PLA PARCIAL URBANISTIC SECTOR SUR-4 SECA DE SANT PERE LLEIDA

EX-253 01

SITUACIÓ EMPLAÇAMENT

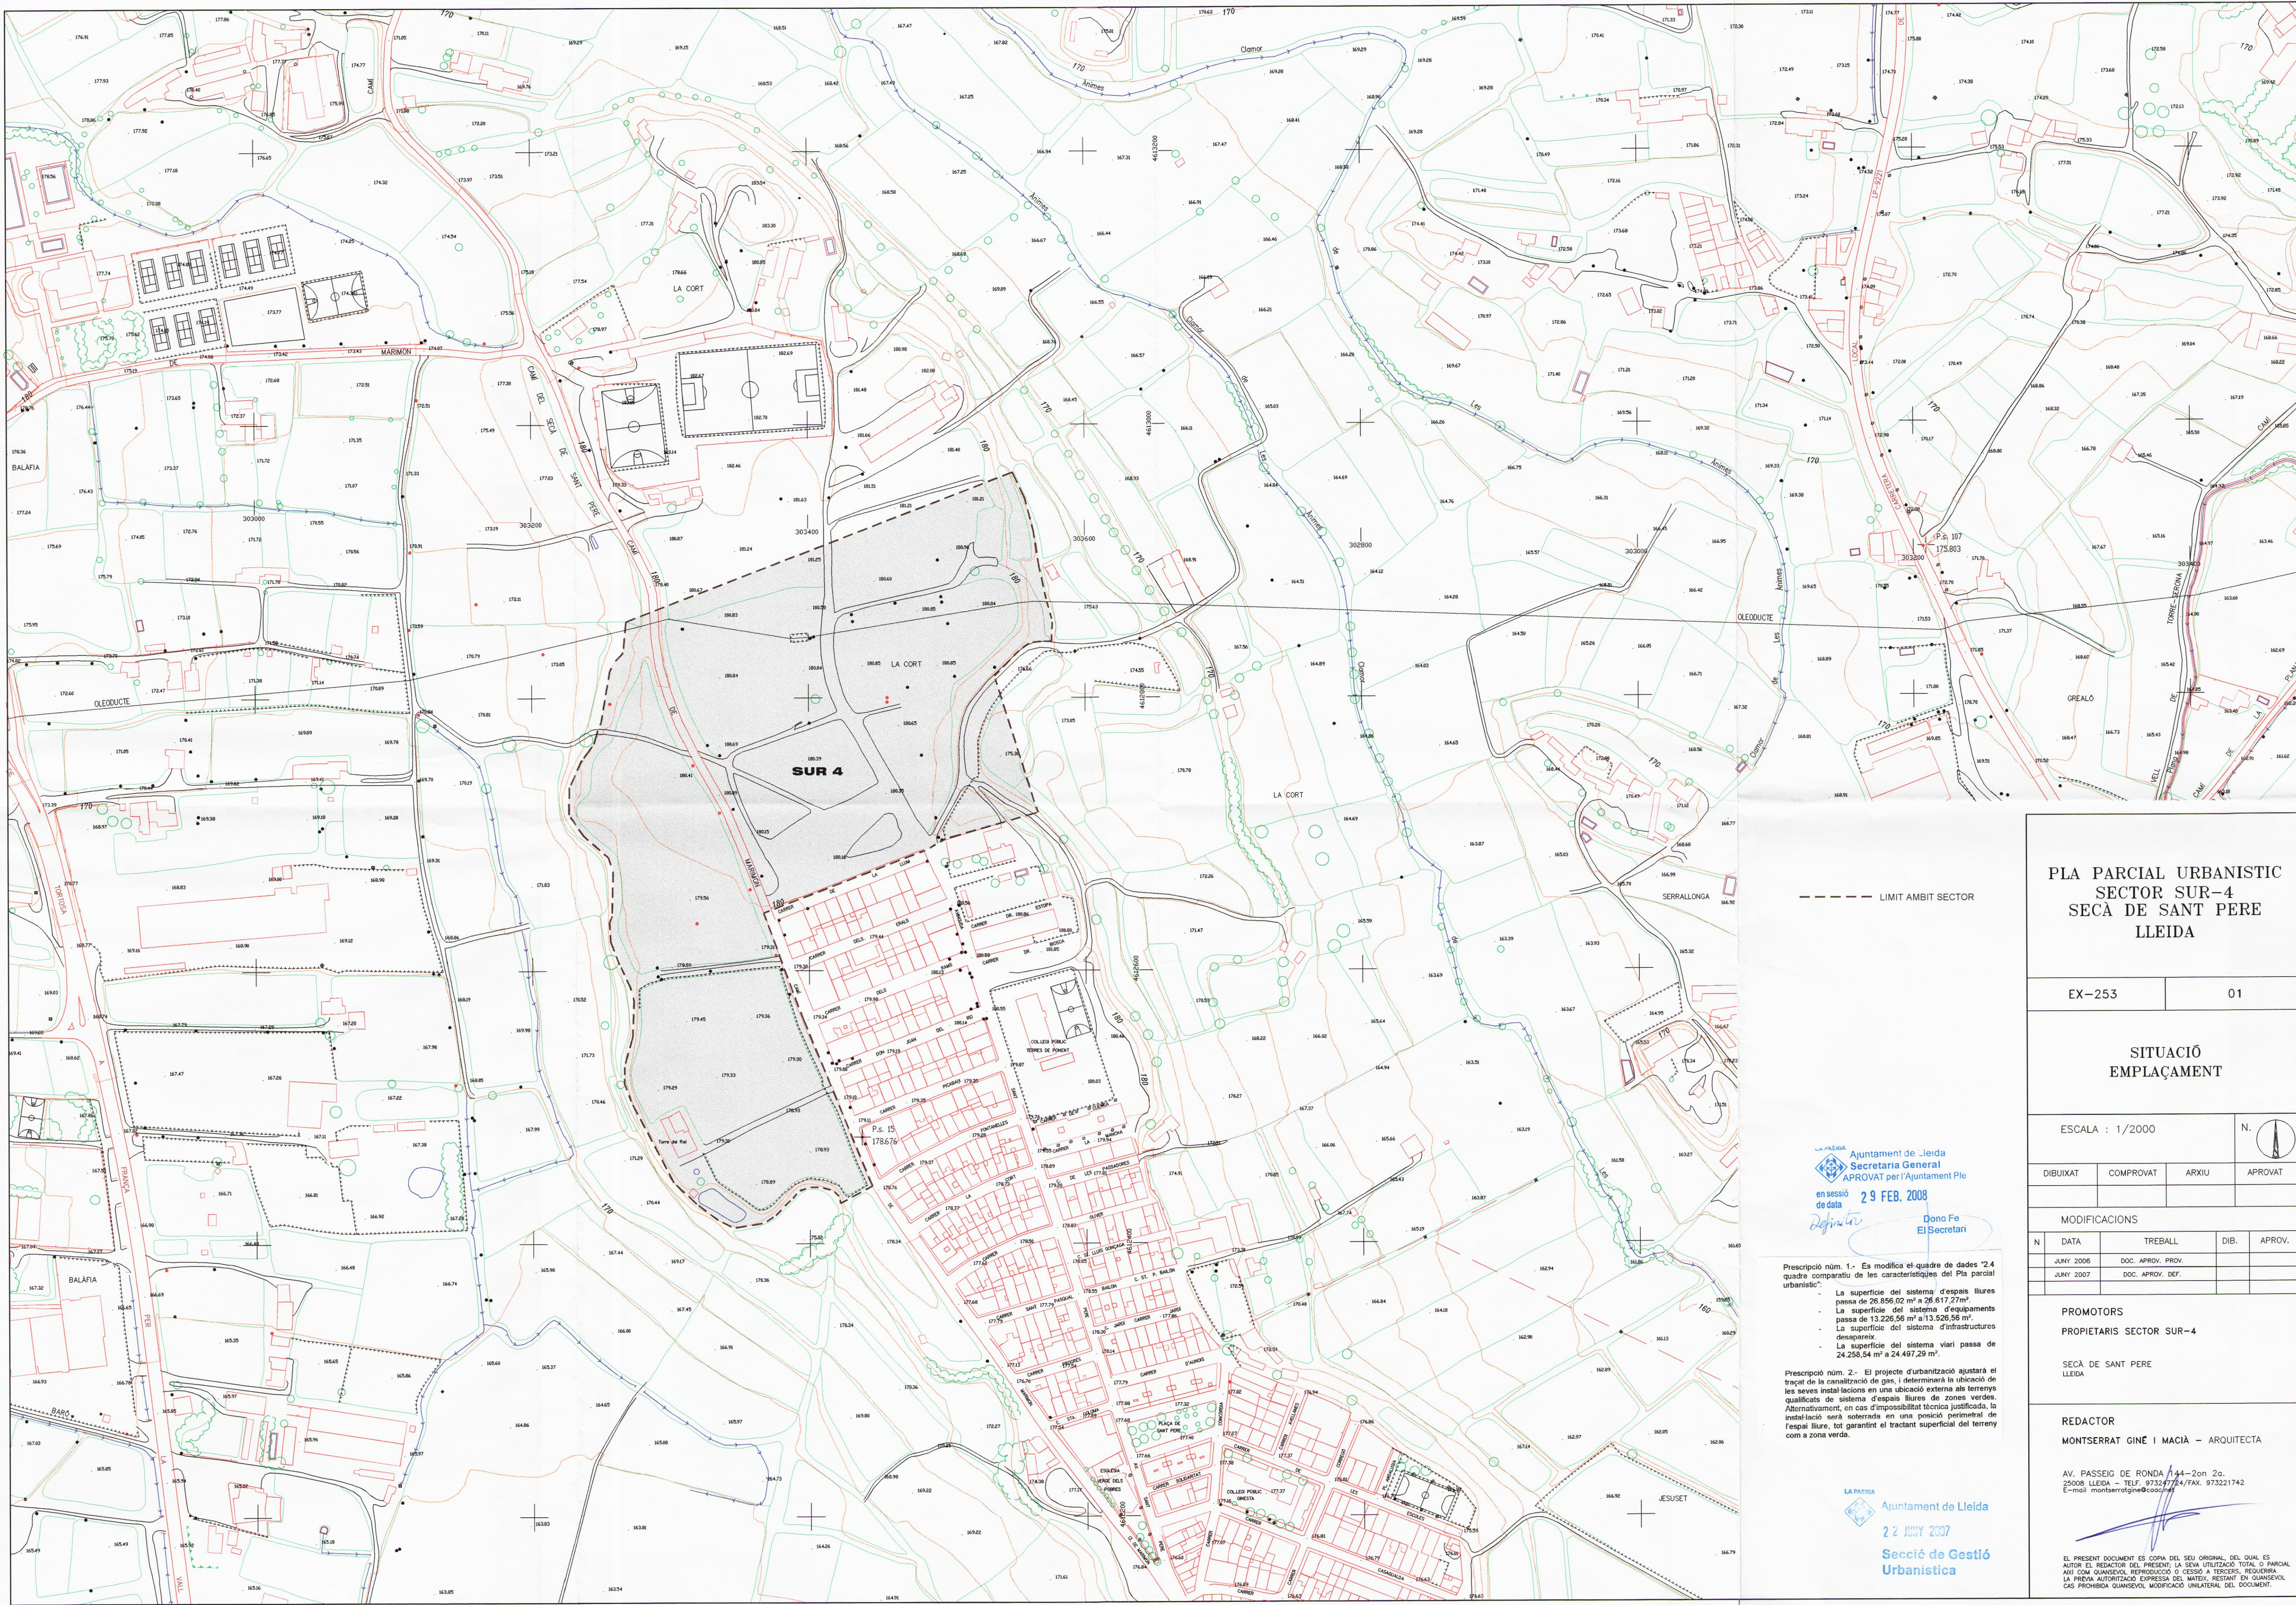
Prescripció núm. 1.- Es modifica el quadre de dades "2.4 quadre comparatiu de les característiques del Pla parcial urbanístic":
- La superfície del sistema d'espais lliures passa de 26.856,02 m² a 26.617,27 m².
- La superfície del sistema d'equipaments passa de 13.226,56 m² a 13.526,56 m².
- La superfície del sistema d'infraestructures desapareix.
- La superfície del sistema viari passa de 24.258,54 m² a 24.497,29 m².

Prescripció núm. 2.- El projecte d'urbanització ajustarà el traçat de la canalització de gas, i determinarà la ubicació de les seves instal·lacions en una ubicació externa als terrenys qualificats de sistema d'espais lliures de zones verdes. Alternativament, en cas d'impossibilitat tècnica justificada, la instal·lació serà soterrada en una posició perimetral de l'espai lliure, tot garantint el tractament superficial del terreny com a zona verda.
